－ 改善箇所説明図 －

不具合発生箇所

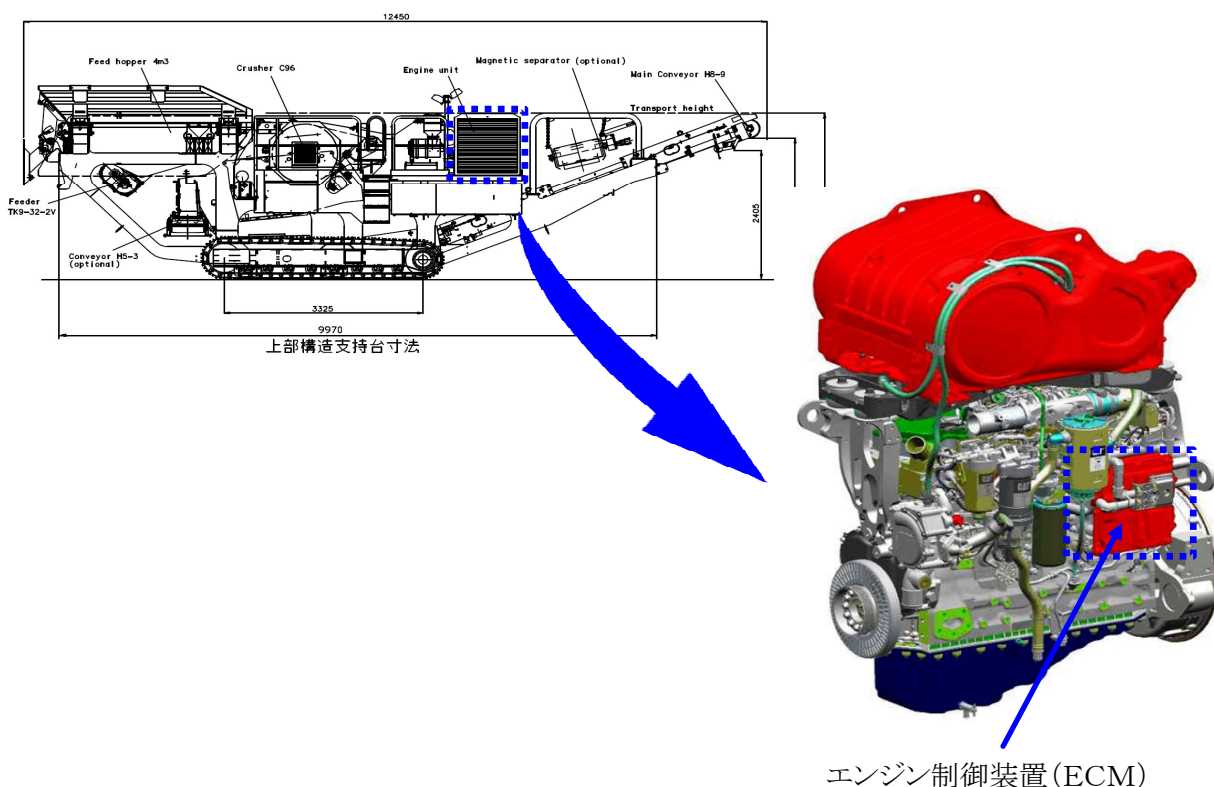
尿素SCR特殊自動車において、エンジン制御装置（ECM）が尿素SCRの異常状態を検知した場合、運転者に対して注意喚起・警報を行い、その後、段階的にエンジンの出力低下等の使用制限を行う構造を有しているが、段階的な使用制限のうち、第三段階の使用制限において、運転者への周知に際し、本来意図していた取扱説明書の記載内容（50%トルク制限・エンジン回転数1000rpm制限）と異なる使用制限（50%トルク制限のみ）がかかってしまう。

対象全車両において、本来意図していた使用制限構造を有する制御ソフトウェアに変更する。

所定位置の白色マーキングにより識別する。
